„Uporządkowanie gospodarki wodno – ściekowej na terenie Gminy Łomianki”.
Projekt jest współfinansowany przez Unię Europejską w ramach Programu Operacyjnego Infrastruktura i Środowisko

Nr referencyjny nadany sprawie przez Zamawiającego JRP/ZWIK/ZP/PN-B/18/66/11/2014

KONTRAKT 14 Zakres 6. Budowa sieci kanalizacji sanitarnej i sieci wodociągowej w Łomiankach Dolnych – ulice: Chopina, Armii Poznań, Paderewskiego, Wspólna, działki nr 86, 94, 103, 107/1, 76/10, 113/2, 110, 80, 81, 87/15, 290/12, 291/11, 308/4, 308/7.

NAZWA RYS.: Studnia odcinająca DN1200

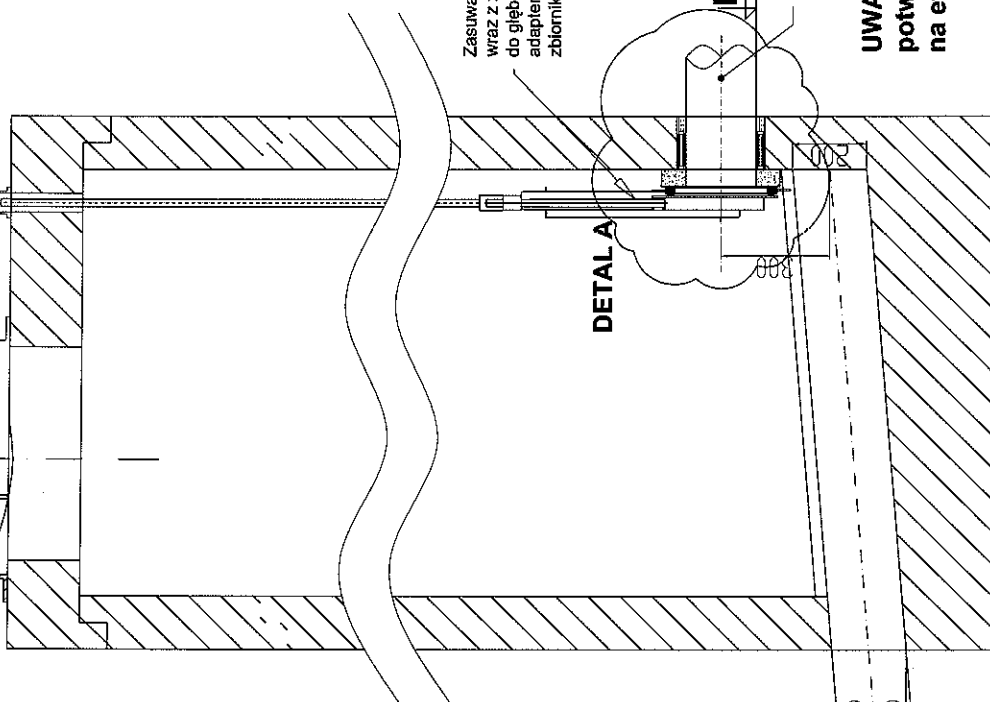
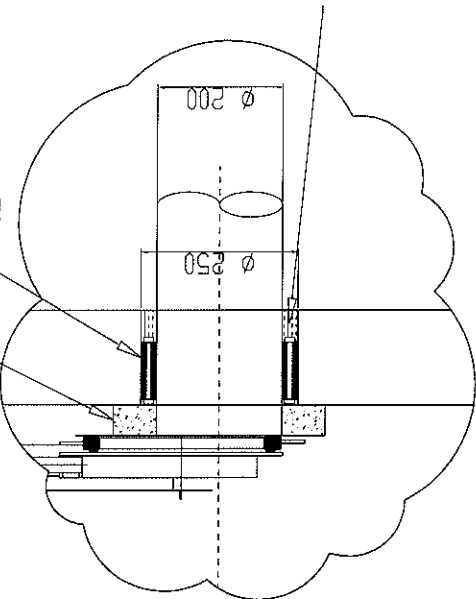
- 17.** Brak w dokumentacji przetargowej informacji dotyczącej kanalizacji sanitarnej „Studnie kanalizacyjne $\varnothing 1200$ odcinająca – 3 szt., Komora Pomp – Betonowa DN1500 – 2 szt. oraz Studnie kanalizacyjne $\varnothing 1200$ rozprężna – 1 szt.”

- 18.** prosimy o dostanie brakującej dokumentacji uszczegóławiające budowę nowych obiektów (przekroje, wyposażenie).

33. W opisie technicznym projektu wykonawczego w spisie rysunków widnieją studnie odcinające betonowe DN 1200, zaś w zamieszczonej dokumentacji brak rysunku tych studni Prosimy o zamieszczenie rysunku nr 3.3.

35. W studniach odcinających należy zastosować zasuwę z zestawem napędowym. Proszę o sprecyzowanie czy maja być zasuwę z napędem ręcznym czy mechanicznym?

Studnie odcinające DN1200 wykonać zgodnie z rysunkiem nr 3.3. W załączeniu rysunek 3.3. Komora pomp Betonowa DN1500 zgodnie z rysunkami 3.4 i 3.5. Studnię rozprężną należy wykonać jako studnię betonową DN1200 z wkładką PP lub GRP a przewód tłoczny zakończyć kolaniem 45 stopni skierowanym do dołu.

Studnie odcinające DN1200 wykonać zgodnie z rysunkiem nr 3.3. W załączeniu rysunek 3.3. Komora pomp Betonowa DN1500 zgodnie z rysunkami 3.4 i 3.5. Studnię rozprężną należy wykonać jako studnię betonową DN1200 z wkładką PP lub GRP a przewód tłoczny zakończyć kolaniem 45 stopni skierowanym do dołu.

Zamawiający w załączeniu przekazuje rysunek 3.3.

W studniach odcinających należy zastosować zasuwę z napędem ręcznym.
